项 目 名 称 : 中核通榆县瞻榆镇中深层地热供暖与风
电示范项目风电部分升压站工程

修改清单

升压站工程环境影响报告表专家评审意见

图 A-1 类比对象平面布置示意图

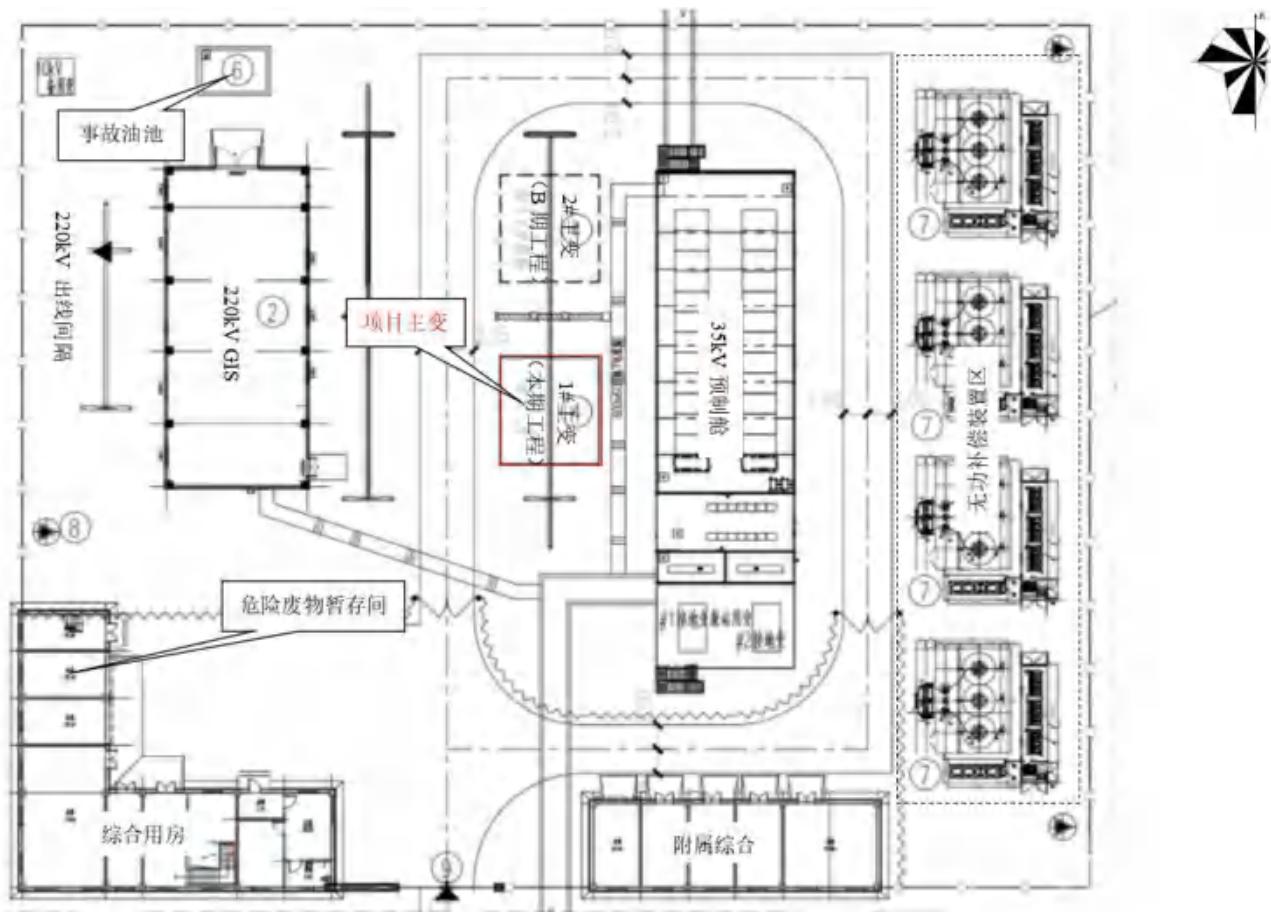
6. 完善类比监测内容(总平面布置、占地面积等)，升压站占地面积 8550m²，与选址意见书和风电场环评不一致 10600m²，补充类比对象升压站平面布置图，复核类比对象合理性。

20. 电磁专题评价 P6 中补充类比变电站平面布置图。

测点距离, 复核噪声衰减量和噪声预测结果。		量及预测结果。
4	根据《危险废物贮存污染控制标准》(GB18597-2023)要求确定本项目危废暂存间属于贮存库还是贮存点, 完善危废暂存间(暂存废铅酸蓄电池)环保要求。	已修改 P36、P37	确定项目危废间属于贮存点, 并补充相关环保要求。
5	复核环保投资, 区分与风电场环保投资。	已修改 P41	
6	完善类比监测内容(总平面布置、占地面积等), 升压站占地面积8550m ² , 与选址意见书和风电场环评不一致10600m ² , 补充类比对象升压站平面布置图, 复核类比对象合理性。	已修改 电磁专题 P7	补充了类比升压站平面图 表A-6 重新核实了类比监测工况, 确定电压为225.2kV, 错误原因为电压与电流数值错位造成。

附图 10 项目所在区域植被类型图

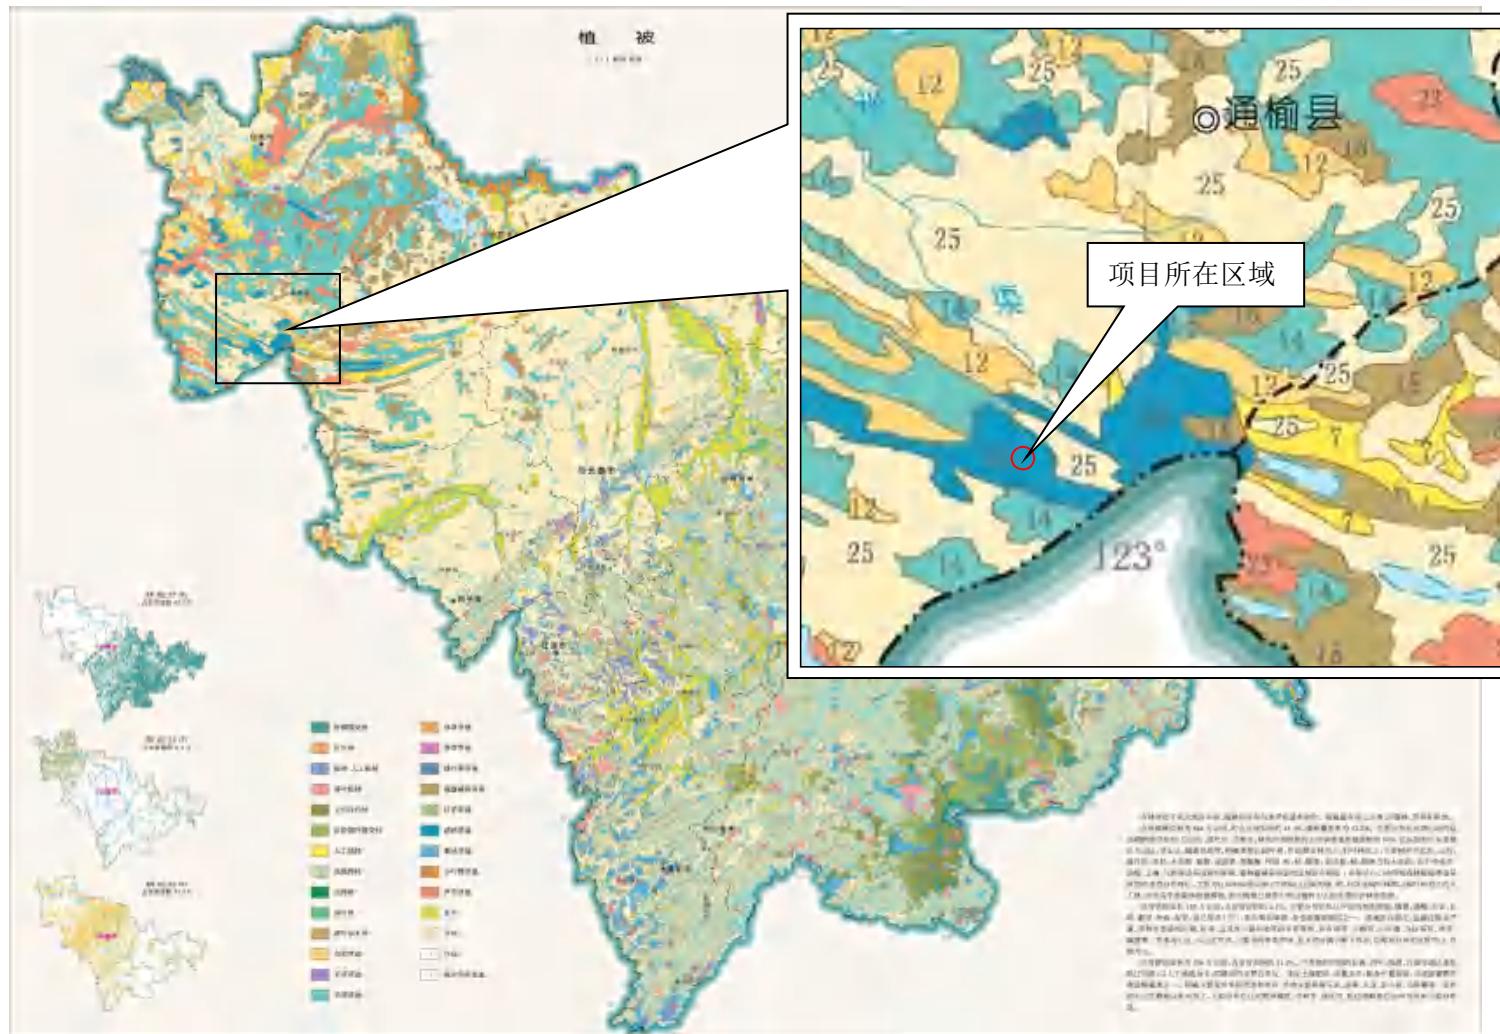
1. P1, 地理坐标, 按度、分、秒表示。
2. P2, 项目升压站采取无人值班无人值守设计与附件 6 中风电场批复中有食堂、生活区不一致, 需复核。
3. P2, 其他符合性分析中, 补充本项目与吉林黑土地保护条例相符性分析。
4. P11, 办公生活区主要附属用房、综合楼、危险废物暂存间等风电场办公及生活建筑, 与附图 8 不一致, 复核
5. P11, 表 2-3 中借方外购说法不准确, 主要来自依托工程风电场剩余土石方。
6. P12, 其他章节中补充升压站址比选站址, 从环境、经济、规划可行性等方面进行比较, 从而证明推荐站址的比选结果。
7. P14, 补充植被类型图, *补充生态评价范围内蒙古栎植被情况*
8. P16, 补充区域水系图.。

程风电场剩余土石方。		
6	P12, 其他章节中补充升压站站址比选站址, 从环境、经济、规划可行性等方面进行比较, 从而证明推荐站址的比选结果。	已修改 P13	项目用地已作了详细的设计, 无其他可选站址, 故本工程只提出一个站址, 站址唯一。
7	P14, ①补充植被类型图, ②补充生态评价范围内蒙古黄榆植被情况。	已修改 ①附图 10; ②P15、P16。	①增加附图 10 区域植被图; ②项目生态评价范围内无蒙古黄榆分布。
8	P16, 补充区域水系图。	已修改 附图 11	增加附图 11 区域水系图
9	P18, 生态环境保护目标中补充生态评价范围内农业生态系统、森林生态系统。	已修改 P19	补充了生态评价范围内生态保护目标为农业生态系统及森林生态系统,
10	P19, 补充《一般工业固体废物贮存和填埋污染控制标准》(GB18599-2020), 施工期有建筑垃圾。	已修改 P21	增加《一般工业固体废物贮存和填埋污染控制标准》(GB18599-2020)
11	P25, 补充噪声源强坐标、源强与围墙距离及源强高度。	已修改 P26	补充调查了噪声源强调查清单及站内建筑物高度。
12	根据《DLT1518-2016 变电站噪声控制技术导则》, 主变按面源进行源强预测, 本项目采用点声源预测有偏差, 重新进行站内噪声预测分析。	已修改 P26	根据《变电站噪声控制技术导则》将主变概化为面源, 重新进行了预测分析。
13	P26, 其他衰减中站内建筑物、围墙高度应列出。	已修改 P26	表 4-4 给出了站内建筑物、围墙高度
14	主变、无功补偿装置采用减振基础, 引起的噪声衰减量按 12dB 考虑, 无依据应复核。	已修改 P26、P27、P28	对围墙、声屏障引起的噪声衰减量进行了重新核定, 以声导则中给定的衰减量作为依据。
15	P28, 固体废物分析中复核按风电场批复有食堂、有职工人员情况下生活垃圾的产生情况。	已修改 P30	补充了生活垃圾、食堂废动植物油等固废情况。
